浜岡原子力発電所  
基準津波の策定のうち  
歴史記録及び津波堆積物に関する調査について  
(コメント回答)

2022年9月21日

## 第1053回審査会合（2022年6月10日）コメント一覧表

# 第1053回審査会合からの津波堆積物評価の変更概要

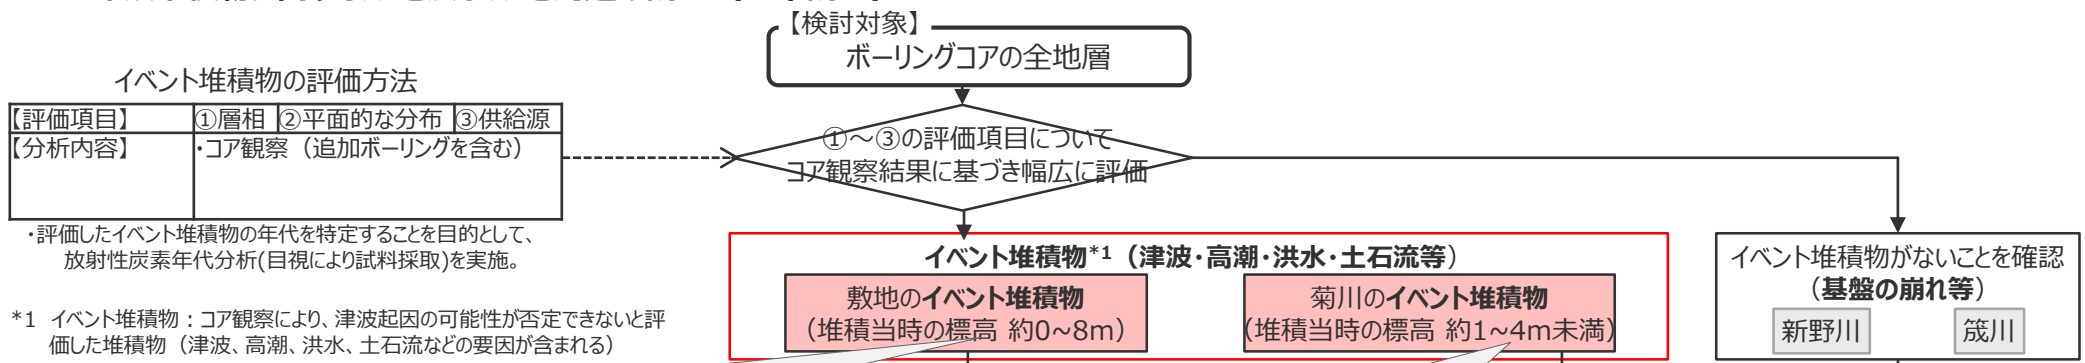
- 敷地内のイベント堆積物の分布及び上限標高の評価結果について、第1020回審査会合で評価したイベント堆積物の上流側において追加でボーリング調査を行い、それまでの調査によって確認されていたイベント堆積物と同程度以上の標高に泥質堆積物が分布していること、泥質堆積物中にイベント堆積物が認められないことを確認し、イベント堆積物の上限標高が約8mから変わらないことが確認できた。一方で、敷地の詳細調査結果をもとに海起源イベント堆積物でなければ津波堆積物としないとする評価方針の変更については、事業者より、「基準適合上必ずしも必要ではなく、効果も限定的であるため、審査のより一層の重点化・効率化の観点から、この評価方針の変更に関しては、第1020回審査会合で説明した評価方針に戻し、詳細調査に基づく評価は参考とする等の位置づけの変更を行う」との回答があったことから、それに伴って資料がどのような構成になるのかを具体的に示すこと。

- 敷地の詳細調査結果をもとに海起源イベント堆積物を津波堆積物とする評価方針の変更については、最終的に歴史記録および津波堆積物調査から推定される遠州灘沿岸域の津波高（約5～10m）に影響を与えないため、第1020回審査会合で説明した評価方針に戻すこととし、第1053回審査会合で追加した「1.3.2津波堆積物に関する敷地の詳細調査」の位置づけを参考とすることとした。
- 今回のコメント回答では、上記に伴って、資料構成を再整理し、変更点を示す。（詳細は次頁以降）

第1053回審査会合	今回
評価方針	基本調査：コア観察に基づきイベント堆積物を評価	コア観察に基づき評価したイベント堆積物を保守的に津波堆積物と評価
	詳細調査：さらにイベント堆積物等を対象に実施した詳細な調査分析結果に基づき評価した海起源イベント堆積物を津波堆積物と評価	➡ 津波堆積物評価には考慮しない。
津波堆積物の堆積当時の標高（評価結果）	基本調査：約0～8m	約0～8m
	詳細調査：約0～4m	➡ 津波堆積物評価には考慮しない。
敷地周辺の津波堆積物調査結果（まとめ）	敷地周辺の津波堆積物調査の結果、他機関による遠州灘沿岸域の津波堆積物調査と同様、巨大な津波を示す津波堆積物は確認されなかった。	同左
資料構成	1 歴史記録及び津波堆積物に関する調査 1.1 歴史記録に関する文献調査 1.2 津波堆積物に関する文献調査 1.3 津波堆積物に関する現地調査 1.3.1 津波堆積物に関する敷地及び敷地周辺の調査 1.3.2 津波堆積物に関する敷地の詳細調査 1.3.3 現地調査による津波堆積物の評価 1.4 歴史記録及び津波堆積物から推定される津波高	1 歴史記録及び津波堆積物に関する調査 1.1 歴史記録に関する文献調査 1.2 津波堆積物に関する文献調査 1.3 津波堆積物に関する現地調査 1.4 歴史記録及び津波堆積物から推定される津波高  補足説明資料7（参考）敷地の津波堆積物に関する詳細調査
